# **RAPPORT D'ENQUÊTE PUBLIQUE**

## **PROJET DE RÉAMÉNAGEMENT DU PÔLE-GARE DE NOISY-LE-SEC**

**Commissaire Enquêteur : Jordan BONATY**

**Maîtrise d'ouvrage : Île-de-France Mobilités**

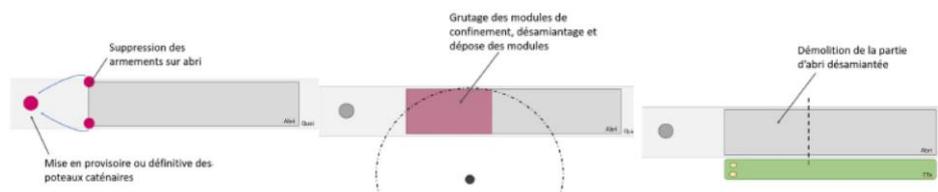
Extrait de l'observation n°15 : « *Il faudra conserver tous les arbres existants de la zone PI.5 Parvis bas* » :

➤ Le projet prévoit bien de conserver tous les arbres existants, mais également de créer des espaces végétalisés en complément.

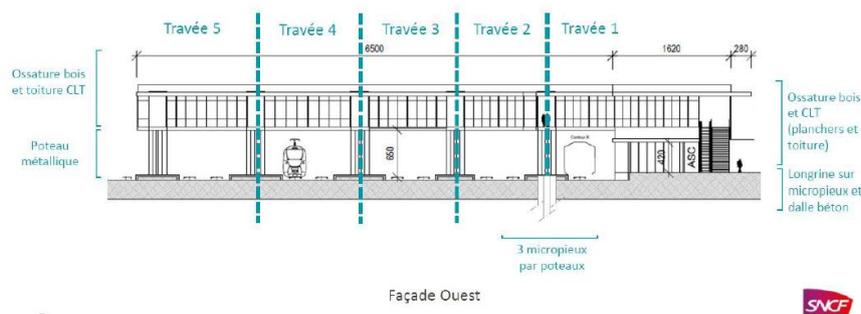
Extrait de l'observation n°15 : « Je n'ai pas vu d'information sur le système constructif des abris filants de quai et de la passerelle (bois, métal, béton...). Cela a un impact sur l'environnement et le coût du projet » :

Les matériaux qui seront utilisés pour la construction des nouveaux abris de quais seront définis en phase d'études de conception détaillée.

Méthodes constructives de la nouvelle passerelle : La passerelle, décomposée de cinq travées, repose sur deux poteaux par quai, alignés au centre du quai pour échapper au gabarit des trains. Au vu des caractéristiques du sol, les poteaux, les fosses des ascenseurs et escaliers mécaniques et les escaliers fixes reposeront sur les micropieux de type III de profondeur variable et de diamètre 25 cm. Ces éléments seront encore approfondis lors des études de conception détaillée à venir.

Les poteaux et le tablier sont en structure métallique tandis que la partie supérieure est en ossature bois comme le bâtiment voyageur. La réalisation de la nouvelle passerelle est complexe car s'inscrivant dans un environnement très contraint, avec à la fois de nombreux câbles indispensables à l'exploitation de la gare et de l'ensemble du faisceau ferroviaire, et peu d'espaces de chantier disponible.

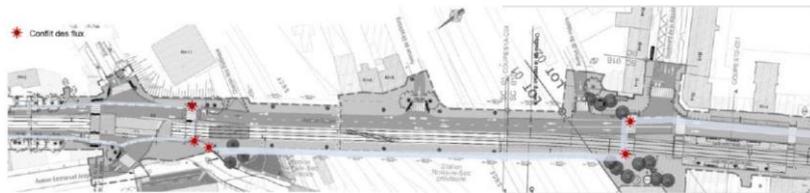
Extrait de l'observation n°25 : « *J'attends un réaménagement des quais qui permette aux usagers de transiter en toute sécurité* » :

- Elargissement côté est du pont Galliéni par une piste cyclable bidirectionnelle de 3 m de large :

Au nord du pont Galliéni, au niveau du passage insertion axiale en insertion latérale du tram T1, l'intégration d'une piste cyclable bidirectionnelle viendrait pincer le trottoir qui n'atteindrait qu'une largeur inférieure à 1 m de large, ce qui n'est pas conforme à la réglementation en vigueur. Ce scénario est ainsi considéré comme non-faisable techniquement, compte tenu des contraintes d'emprises sur le pont et à ses extrémités, imposant soit des trottoirs de largeurs trop restreintes et non-réglementaires, soit un besoin foncier privé estimé à un coût trop élevé avec des contraintes d'altimétrie ne garantissant pas des pentes réglementaires.

- Elargissement côté ouest du pont Galliéni par une piste cyclable bidirectionnelle de 3 m de large :

Cette solution se heurte à la présence d'un poste de signalisation ferroviaire qui ne peut pas être déplacé, ne permettant pas un élargissement du pont continu.

Le projet de pôle, à défaut de mettre en place une continuité cyclable dédiée sur le pont, a retenu un principe d'aménagement avec une voie mixte bus/vélos (sans véhicules particulier) dans le sens sud => nord, améliorant ainsi l'accès cyclable sur le pont par rapport à la situation à horizon du prolongement du tram T1.

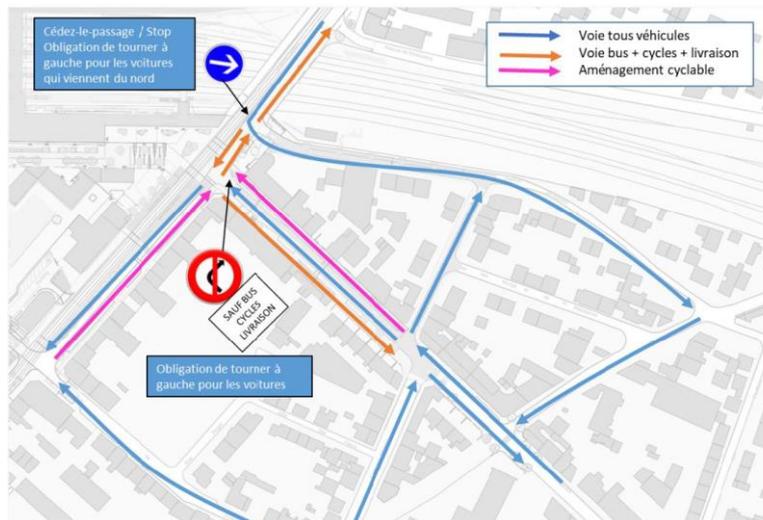
Extrait de l'observation n°25 : « *La circulation des véhicules de particuliers devrait-êtr interdite sur le tronçon PI4.1* » :

- Le plan de circulation proposé dans le cadre du projet de pôle interdira bien la circulation des véhicules particuliers sur la rue Jean Jaurès entre l'avenue de Bir Hakeim et le boulevard de la République, selon le plan de circulation suivant :

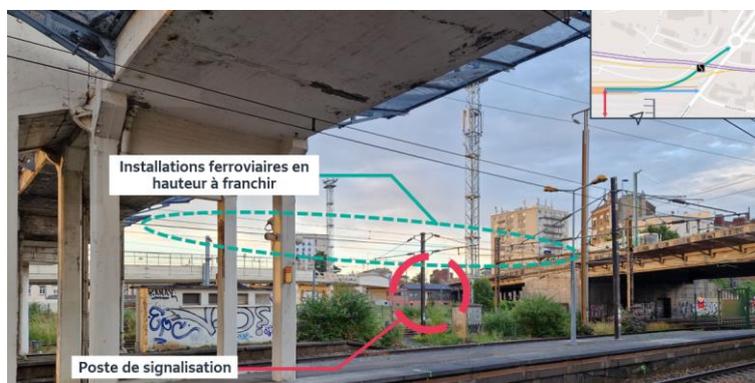
- La question d'un accès à la gare par le nord afin de desservir le quartier du Petit Noisy n'était pas initialement envisagée au stade des études de faisabilité du projet de pôle. Cette demande a émergé lors de la concertation publique de 2019. À la suite de cette concertation, Île-de-France Mobilités a réalisé une étude d'opportunité et de faisabilité technique d'une passerelle d'accès depuis le nord du faisceau ferroviaire. Cette étude s'est portée sur deux options de passerelles d'accès nord, présentées sur le plan suivant :
- Option 1 : Passerelle qui relierait le futur quai du tram T11 à l'avenue Galliéni en longeant la passerelle actuelle d'accès au centre de maintenance des tram-trains jusqu'au niveau de l'avenue d'Alsace-Lorraine ;
- Option 2 : Passerelle qui relierait le futur quai du tram T11 à l'avenue Galliéni en ligne droite jusqu'au niveau de l'avenue de Strasbourg :

La zone située au nord de la gare de Noisy-le-Sec au-dessus de laquelle serait construite la future passerelle d'accès nord présente actuellement plusieurs équipements et installation techniques nécessaires à l'exploitation ferroviaire de la gare et des voies :

- Un poste de signalisation ;
- Les voies de service d'accès à l'atelier de maintenance tram-train ;
- Les voies principales de la Grande Ceinture, cette dernière constituant l'itinéraire de contournement emprunté par le trafic fret en région parisienne ;
- Trois feux de signalisation ferroviaire.
- Des installations caténaies, notamment 12 poteaux caténaies, l'ensemble des voies présentes dans la zone étant électrifiées ;
- À cela s'ajoute le futur quai et les futures voies à quai du tram T11 pour le prolongement du Bourget à Noisy-le-Sec. Le tracé exact des voies n'est pas connu à date ; il est donc impossible d'affirmer à ce stade si ces voies seront en butoir à leur extrémité est, ou si elles se prolongeront afin de rejoindre les voies d'accès à l'atelier tram-train.

La passerelle devrait donc passer au-dessus des poteaux caténaies, ce qui nécessiterait de remonter la passerelle à plus de 7.50 m de hauteur.

Ainsi, les installations ferroviaires actuellement présentes dans la zone de construction de la passerelle d'accès nord, au regard de leur densité et des contraintes qu'elles imposent en termes de tracé et d'altimétrie, rendent infaisable techniquement la construction de cette passerelle selon l'option 1, comme le montre le plan suivant :

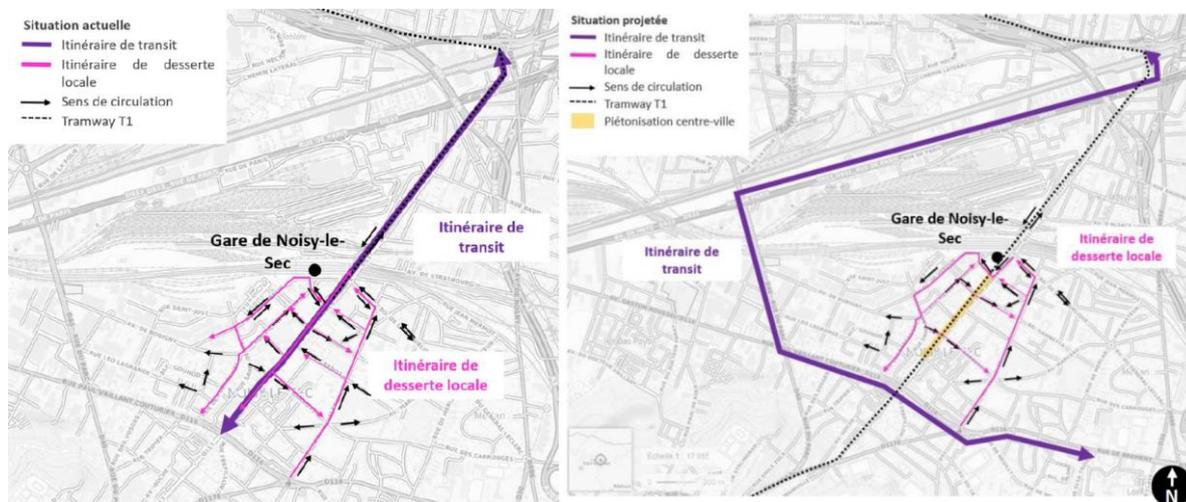
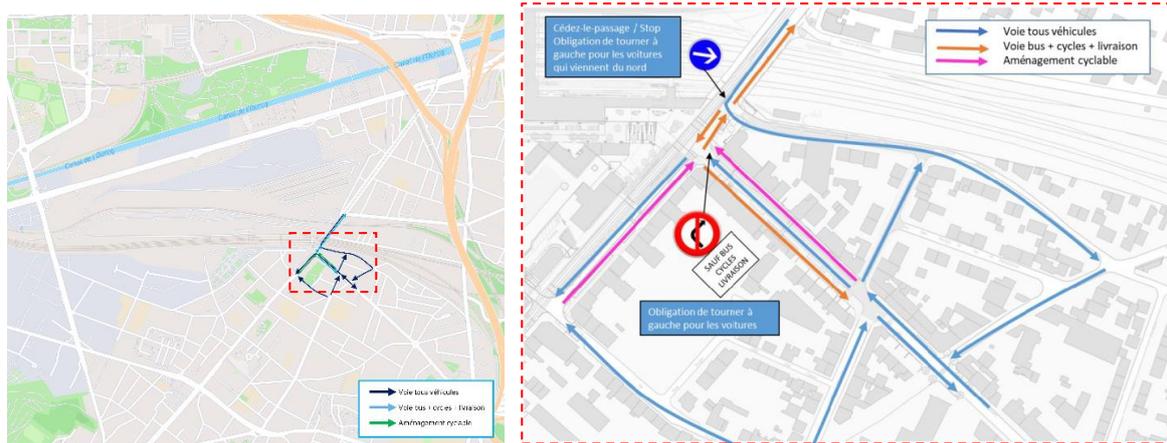
11) Dans le cadre de l'enquête publique, plusieurs riverains ont exprimé leurs inquiétudes concernant les conséquences du nouveau plan de circulation, notamment l'impact du contournement sur des voies sous-dimensionnées, le renforcement de l'isolement du quartier Petit-Noisy par rapport au centre-ville, et les risques d'embouteillages. Par ailleurs, le maire de Noisy-le-Sec et ces conseillers municipaux m'ont indiqué ne pas avoir été consultés sur cette proposition lors des échanges que j'ai eus avec eux.

Pourriez-vous m'indiquer la méthode ayant permis d'aboutir à cette proposition de plan de circulation ?

S'agissant de l'affirmation des élus de la Ville de Noisy-le-Sec sur le plan de circulation proposé, Île-de-France Mobilités rappelle ici que l'ensemble des études préliminaires du projet, y compris sur le plan de circulation, ont été menées en étroite concertation avec les collectivités concernées, jusqu'à la validation du programme du projet de pôle par les élus de la Ville de Noisy-le-Sec en Comité de pilotage de novembre 2023. En outre, le Conseil municipal de Noisy-le-Sec a émis un avis favorable sur le projet tel qu'annexé au Schéma de principe et au dossier d'enquête publique le 30 mai 2024 (délibération n° DELIB24-05-11), avec un point de vigilance portant justement sur le plan de circulation proposé.

Sur le fond, il convient de rappeler que le projet de prolongement du tram T1 génèrera à sa mise en service une première reprise du plan de circulation aux abords de la gare dès 2027 :

Les plans ci-dessous présentent les modifications du plan de circulation entre la situation 2020 avant travaux du tram T1 (plan de gauche) et la situation 2027 à la mise en service du tram T1 (plan de droite) :

Les modifications du plan de circulation proposées dans le cadre du projet de pôle s'inscrivent entièrement dans la continuité du plan de circulation mis en place avec la réalisation du projet de prolongement du tram T1. Le nouveau plan de circulation proposé par le projet de pôle de Noisy-le-Sec est présenté sur les plans suivants :
